GKBI – 271.1.1.2019

Dotyczy przetargu na : **Budowę budynku świetlicy wiejskiej w miejscowości Werówka.**

Zamawiający przesyła odpowiedzi na pytania jakie wpłynęły od Wykonawców którzy pobrali Specyfikację Istotnych Warunków Zamówienia.

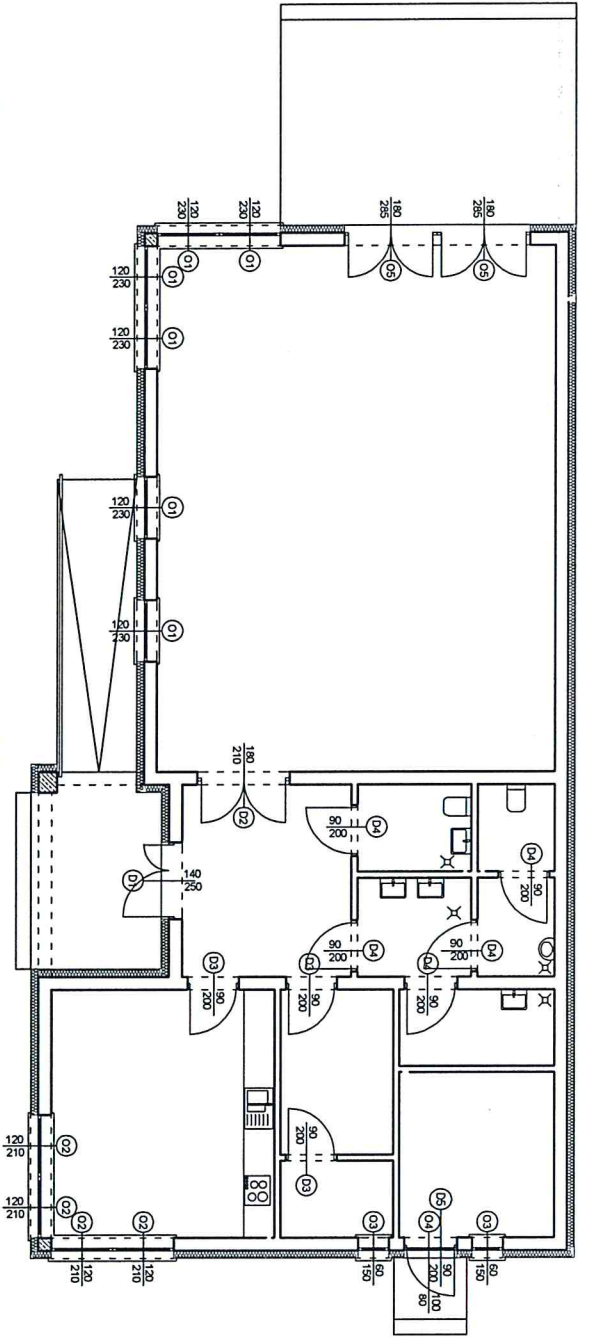
Zgodnie z zapisami opisu technicznego stolarka ma być wykonana jako drewniana lub PCV proszę o dołączenie zestawienia stolarki okiennej i drzwiowej, która określi parametry charakterystyczne stolarki tj. materiał , kolor itp.

Zamawiający zamieszcza wykaz stolarki wraz z określeniem charakterystycznych parametrów.
